## ガラス固化体貯蔵設備改造の概要

### 1. 改造の内容

#### (2) ルーバの設置および迷路板（一部整流板付き）の設置

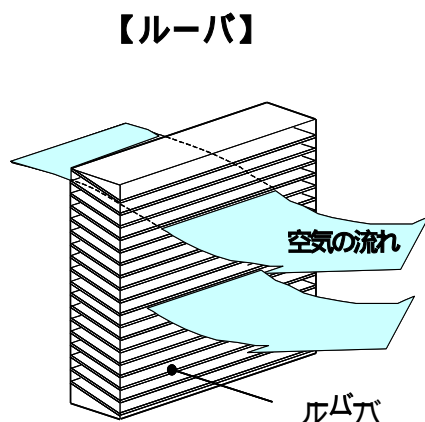
冷却空気に対する迷路板部の空気抵抗を減らすため、建物の健全性を考慮した上で、迷路板の全てまたは一部を撤去し、開口部を拡大する。

迷路板を撤去し、開口部を拡大することにより、しゃへい機能が低下するため、金属製ルーバや迷路板を新たに設置し、しゃへい機能の低下を補う。

また、圧力損失の低減のため、一部の迷路板には整流板を設置する。

#### 【迷路板(整流板付き)】

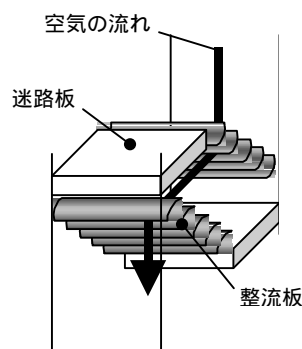
整流板：迷路板の間に設置し、冷却空気の流れの方向を整え、圧力損失を低減させる目的で設置する曲面の板。

【高レベル廃液ガラス固化建屋の改造概念図】

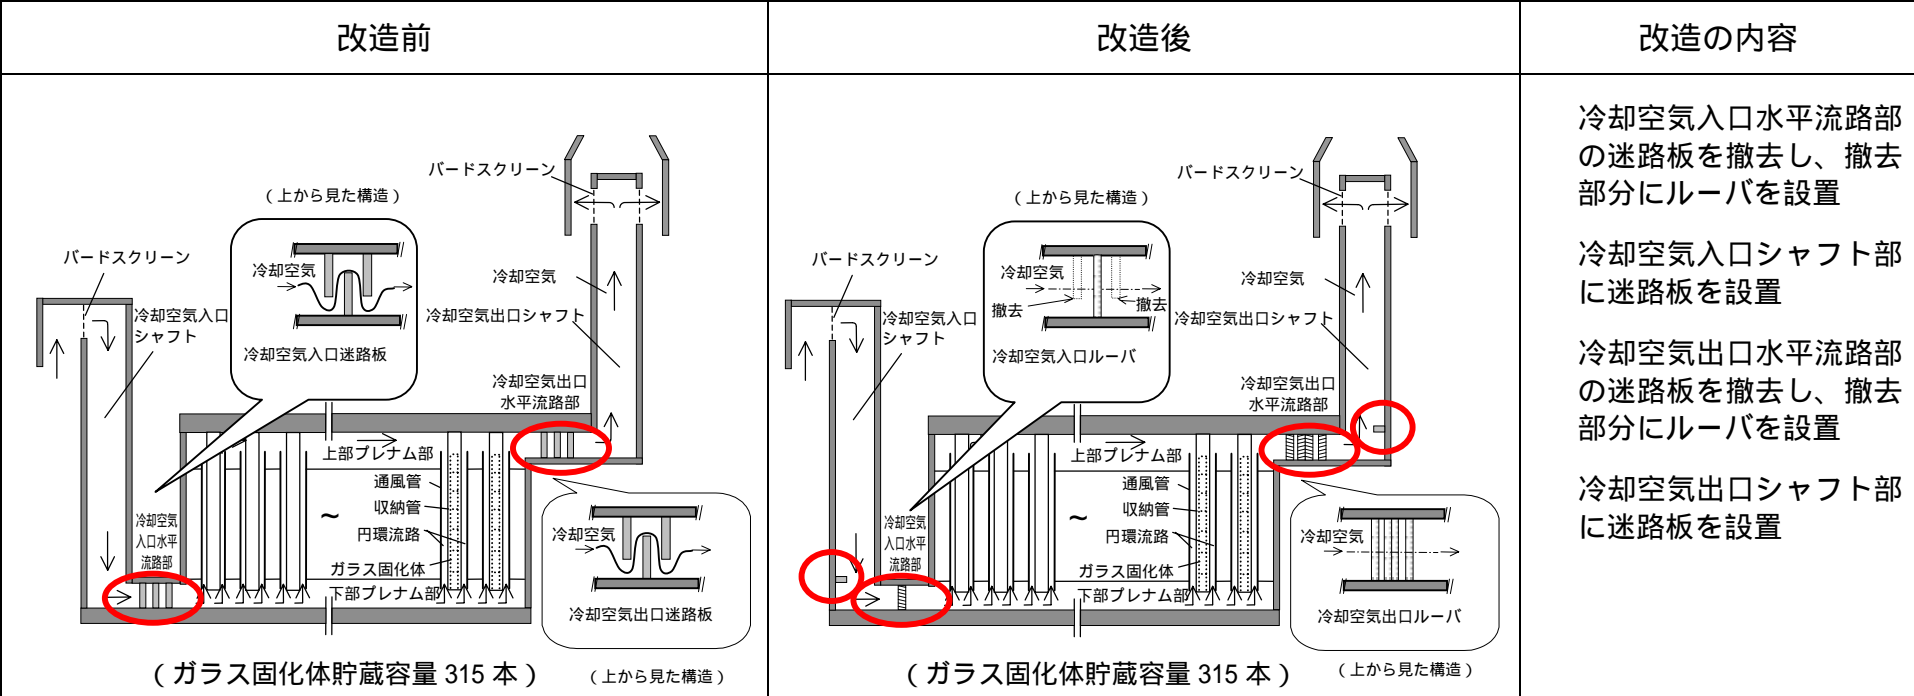
設工認記載値	
	改造前	改造後
ガラス固化体中心温度	約 4 2 0 ( 4 6 3 )	約 4 1 0
コンクリート温度	6 0 以下 ( 7 7 )	6 0 以下

【第1 ガラス固化体貯蔵建屋・東棟の改造概念図】

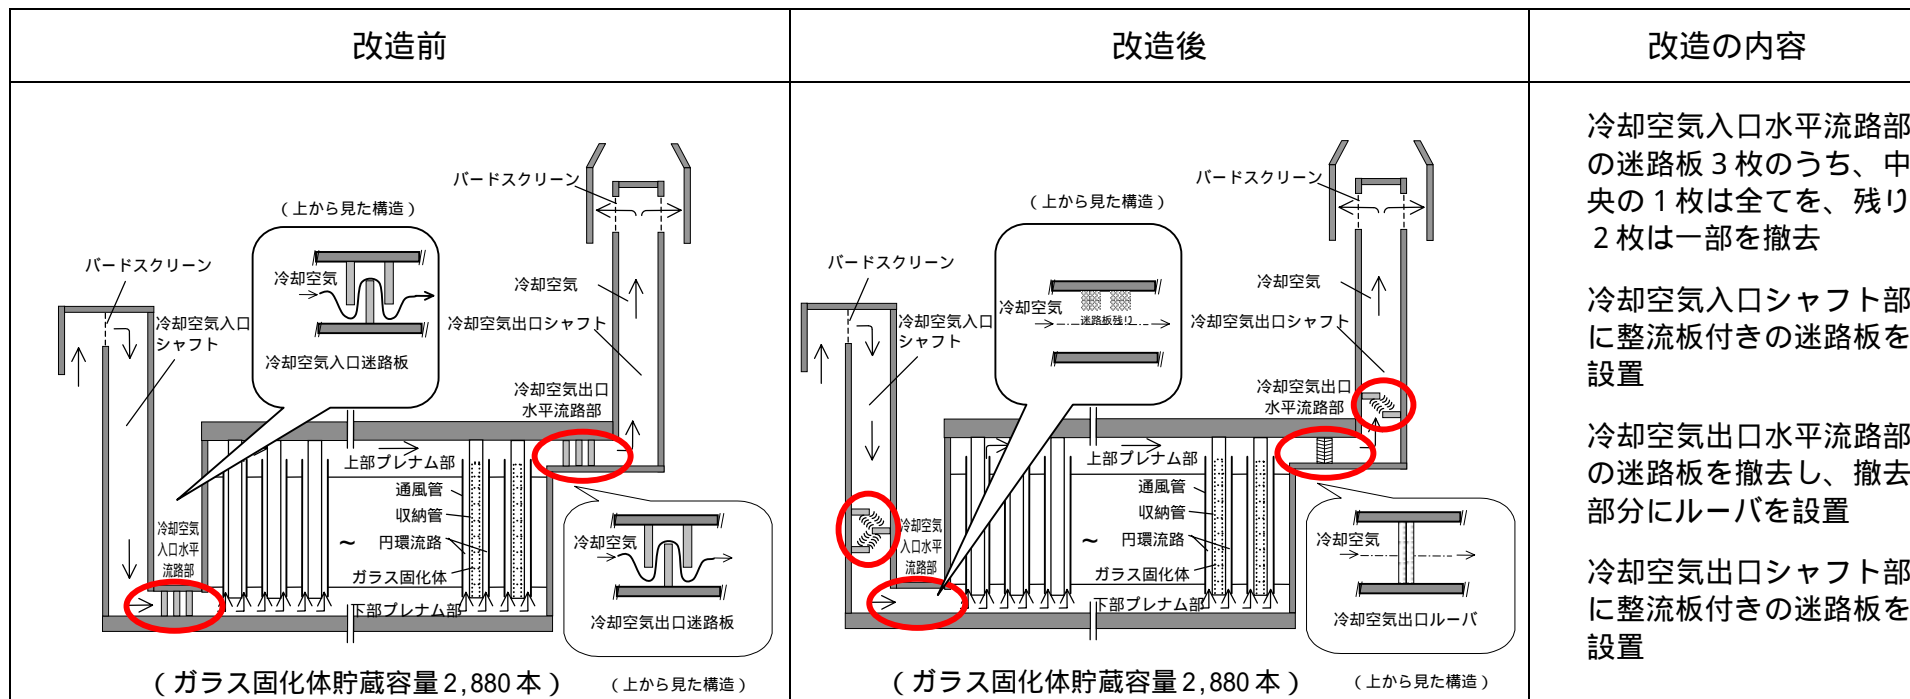
設工認記載値	
	改造前	改造後
ガラス固化体中心温度	約 4 3 0 ( 5 1 9 )	約 4 2 0
コンクリート温度	6 5 以下 ( 1 0 1 )	6 5 以下
